**Pratica ARPAE – Area Autorizzazioni e Concessioni Metropolitana n. 29050/2023**

**Istruttoria di VAS/ValSAT del procedimento unico ai sensi dell'Art.53 LR 24/2017 per l'ampliamento dell'attività esistente Luciano Benelli S.R.L. in via Caduti di Ustica**

**Autorità competente: Città metropolitana di Bologna (CM BO)**

**Autorità procedente: Comune di Calderara di Reno**

PSC vigente \_ Stralcio Tavola 1.a-b Classificazione del territorio e sistema delle tutele - scala 1:10000

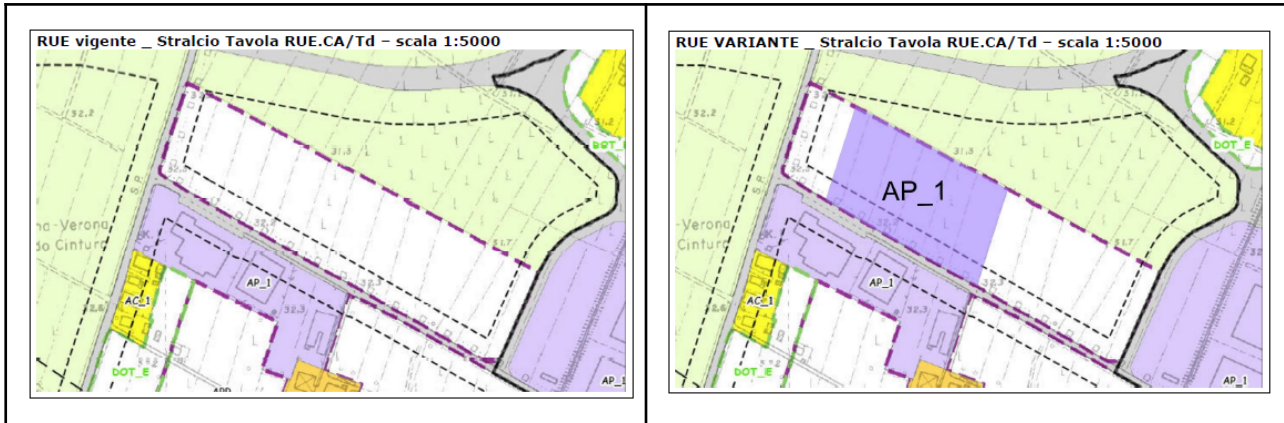
L'ampliamento in progetto comporta una variazione cartografica al PSC e al RUE, consistente nell'ampliamento del perimetro denominato "AMBITO A PREVALENTE DESTINAZIONE PRODUTTIVA AD ASSETTO URBANISTICO CONSOLIDATO E IN CORSO DI ATTUAZIONE (AP.1)" - Art. 31 PSC vigente.

Sarà necessario aggiornare anche la “classificazione acustica” per le aree interessate ed in modo coerente con l’Ambito di riferimento già esistente
